Informationen zum Update für CocktailAudio X50Pro (R1725)

- ① Veröffentlichungsdatum: Januar 2022
- ② Version der Firmware : R1725
- ③ Änderungen zwischen Version 1530 und 1725

1 Komplette Änderung der Musikdatenbankstruktur

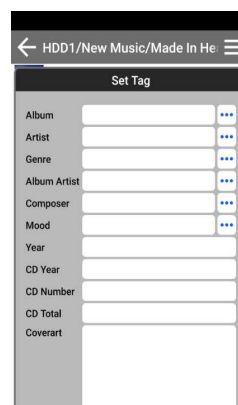
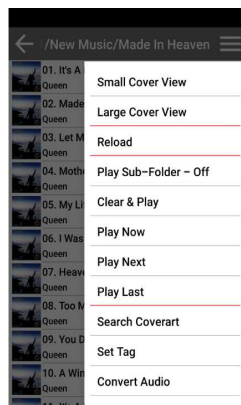
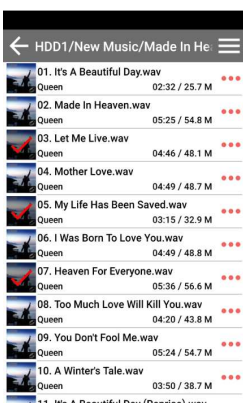
Wir haben die Musik-DB-Struktur ab Firmware R16xx komplett geändert. Um die neue MusicDB zu verstehen, lesen Sie bitte die Datei 'Neues Musikdatenbanksystem'. Sie finden diese auf Cocktailaudio.de unter Service/Bedienungsanleitungen
